Dodatek č. 2

ke smlouvě o dílo

Nemocnice Znojmo, příspěvková organizace

1.1.1. Předmětem plnění Zhotovitele je komplexní zhotovení stavby vč. vybavení „Nemocnice Znojmo – rekonstrukce a dostavba, II. etapa – 2. část – akce I“ (dále též jen „stavba“) podle:

KOTVENÍ NOVÉHO ŽB. VĚNCE KE STÁVAJÍCÍM PZD DESKÁM – 7x PODÉLNÝ ŘEZ M1:25

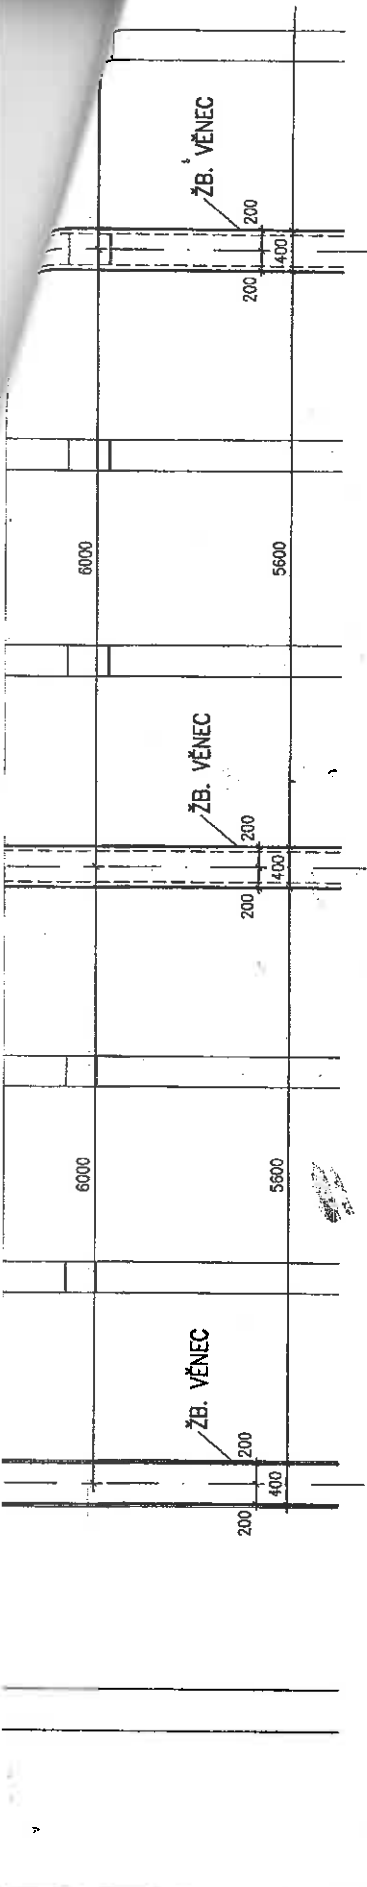
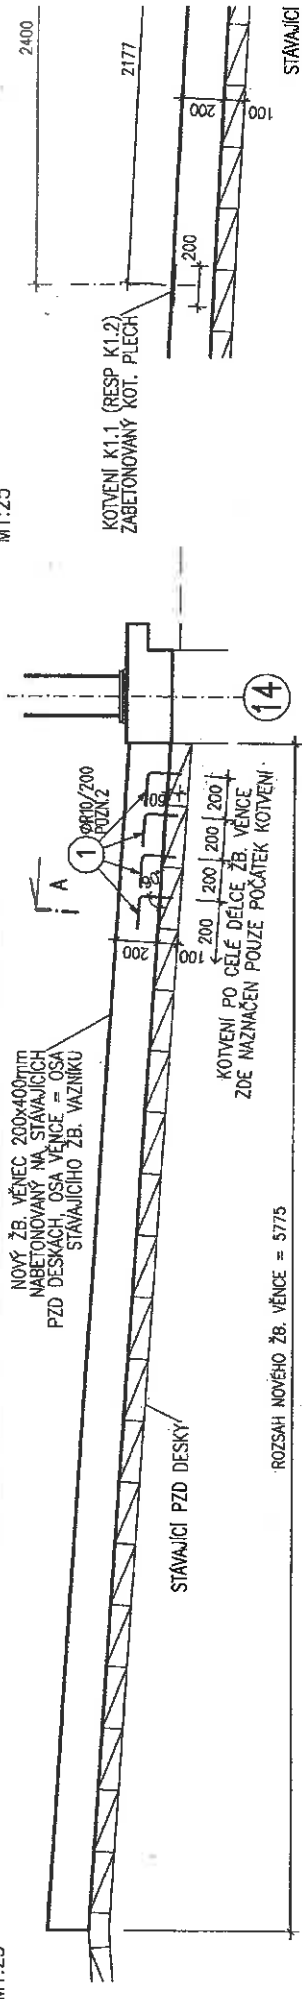
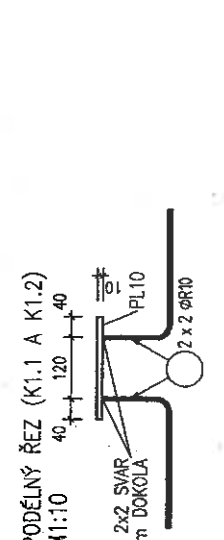
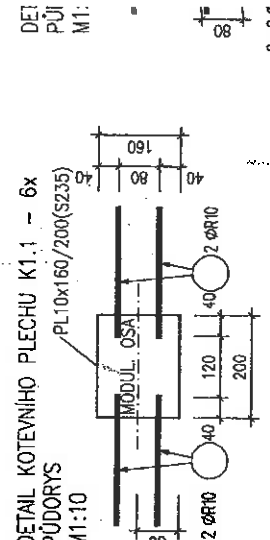
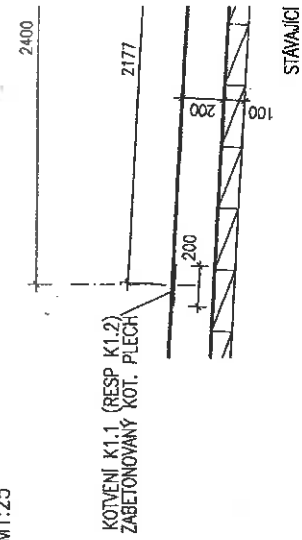
Předmět díla	Rekonstrukce nemocnice Znojmo II. Etapa, II část - akce 1		
Objekt	SO 09 Objekt B - operační sály		
Objednatel	Nemocnice Znojmo		
Zhotovitel	Sdružení nemocnice Znojmo		
	IMOS Brno, a.s., Olomoucká 174, 627 00 Brno		
	Unistav, a.s. Příkop 6, 602 00 Brno		
	Transkontakt Medical s.r.o., Na Zatlance 5, Praha 5, 150 00		
TDI	S-Invest CZ, s.r.o.		
Projektant	Atelier AS s.r.o., Šumavská 15, Brno 602 00		
Popis změny:	Při bouracích pracích ve střeše bylo zjištěno, že stropní konstrukce na kterou měla být uložena a kotvena ocelová konstrukce strojovny není zmonolitněna. Tento stav nebylo možné předpokládat a ze statických důvodů nebylo možné při stavebním průzkumu zjistit. Po následném posouzení statikem byla navržena úprava, že na takto provedené betonové konstrukce je třeba provést dodatečné příčné monolitické věnce, kotvené přes PZD desky do vazníků. Do věnců byly vloženy kotvící prvky K1.1 a K 3, V podélném směru bylo z výše uvedeného důvodu nutné doplnit ztužidlo z profilu IPE 180. K tomu bylo nutné provést potřebné bourací práce a opravy živičné krytiny. Jedná se o nepředvídatelné náklady

údaje o změně	Změnu vyvolal:	Změna vyvolána úpravou dispozičního řešení.	
	Jedná se o změnu:	zúžení předmětu díla	
		úprava předmětu díla	x
		nepředvídané práce realiz. a hrazené nad rámec díla	x
	Způsob projekčního řešení změny:		
		zápis do SD	
		realizační dokumentace	x
		dodatek k PD	x
údaje o ceně změny	ocenění změny předložil: Sdružení Nemocnice Znojmo - IMOS Brno, a.s., Unistav, a.s., Transkontakt Medical, s.r.o.		
	náklady na změnu bez DPH		+ 636 350,30
	výše DPH	sazba: 21%	133 633,56
	náklady na změnu vč. DPH		+ 769 983,86
	údaje o dosud schválených změnách jsou uvedeny v tabulce evidence změn č.		
			1
termíny	Termín realizace změny:		do 30.4.2014
	Vliv změny na termín dokončení díla:		není.
odsouhlasení změny	Změnu odsouhlasil	jméno	datum podpis
	Zhotovitel (hlavní stavbyvedoucí):	Ing. Radek Voráč	
	Zhotovitel (statutární zástupce):	Ing. Radek Voráč	
	TDI: S-Invest CZ, s.r.o.	Ing. Ivo Kukol	
	Projektant:	Ing. Řehůřek

Rozpočet	Operační sály - statické úpravy na střeše, bourání, věnce, drážka pro I nosník			JKSO	
Objekt	Název objektu			SKP	
01	Stavební práce			Měrná jednotka	
Stavba	Název stavby			Počet jednotek	
2013-07	Nemocnice Znojmo			Náklady na m.j.	
Projektant				Typ rozpočtu	
Objednatel					
Dodavatel	Renov, spol. s r.o.			Zakázkové číslo	
Rozpočtoval	Renov, spol. s r.o.			Počet listů
